**CONSORZIO DI BONIFICA
PIANURA DI FERRARA**

OGGETTO: OPR SUN 31 SRL - Procedura di assoggettabilità a VIA ai sensi dell'art. 10 L.R. 4/2018 e dell'art. 19 del D.lgs 152/2006 del progetto per la realizzazione di un impianto per la produzione di energia elettrica alimentato da fonti rinnovabili "MESOLA 2" localizzato nel comune di Mesola. Contributo/Osservazioni.

Mappa

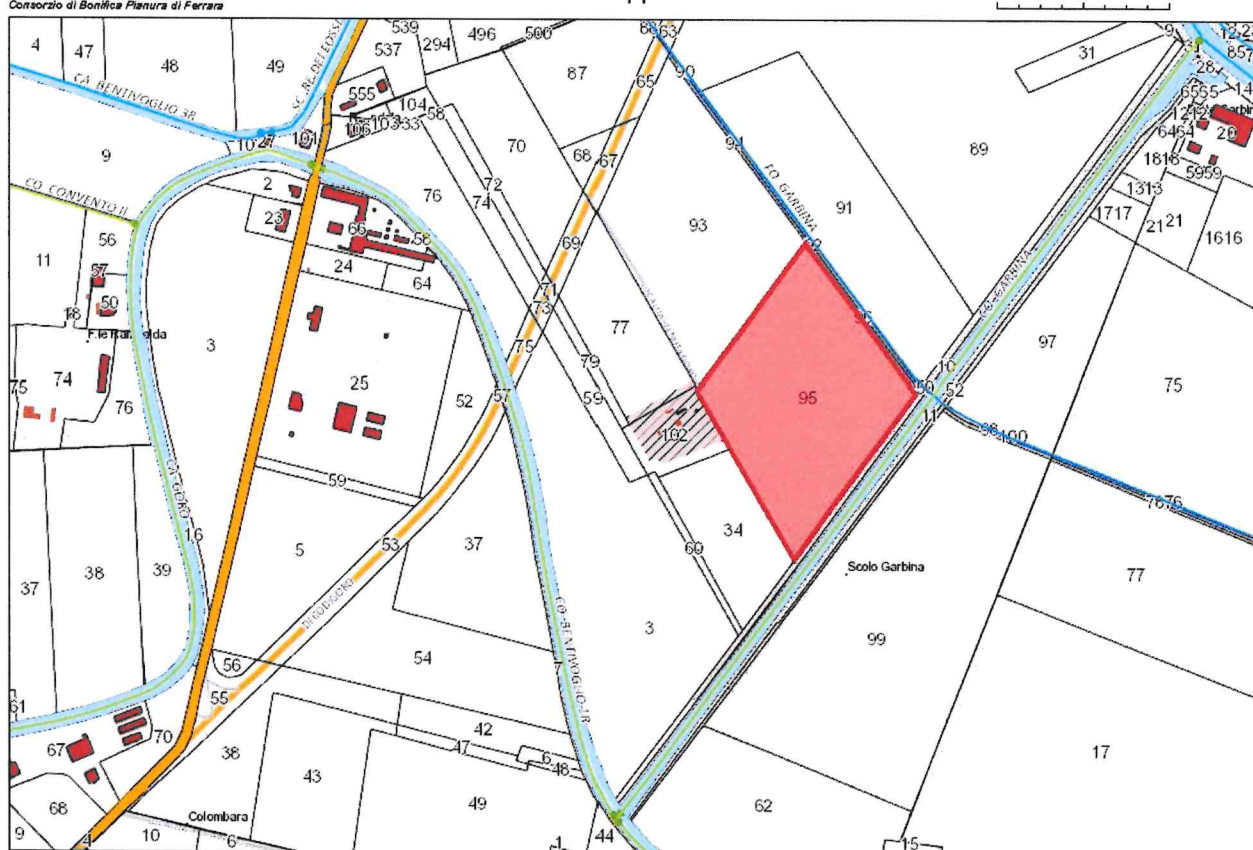
Come si è potuto evincere dalla documentazione esaminata, l'impianto fotovoltaico confina a est, con il Fosso Garbina e a sud con il Condotto Garbina.

Per consentire allo scrivente Consorzio di effettuare le necessarie verifiche in materia di Polizia Idraulica, dovrà essere prodotto un numero adeguato di sezioni opportune quotate, che riportino le distanze dal ciglio dei sopraccitati canali di tutte le opere (interrate e fuori terra) previste in progetto.

Al riguardo si informa che, ai sensi del vigente Regolamento consorziale in materia di concessioni, la realizzazione di opere rimovibili fuori terra (tra cui la recinzione in progetto), potrà essere autorizzata solo nel rispetto della distanza minima di metri **6,00** dal ciglio/piede esterno arginale.

Anche le posa di opere di mitigazione ambientale (pantumazione di alberi) a lato del canale dovrà rispettare la sopracitata distanza minima al fine di consentire il transito a lato dello stesso e l'esercizio delle attività di bonifica da parte del personale che opera sul territorio.

Di tutte le opere interrate e fuori terra previste nella fascia di metri 10,00 a lato della canalizzazione demaniale in gestione a questo Ente, dovrà essere presentata specifica richiesta di concessione su apposita modulistica scaricabile dal sito del Consorzio (www.bonificaferarra.it).
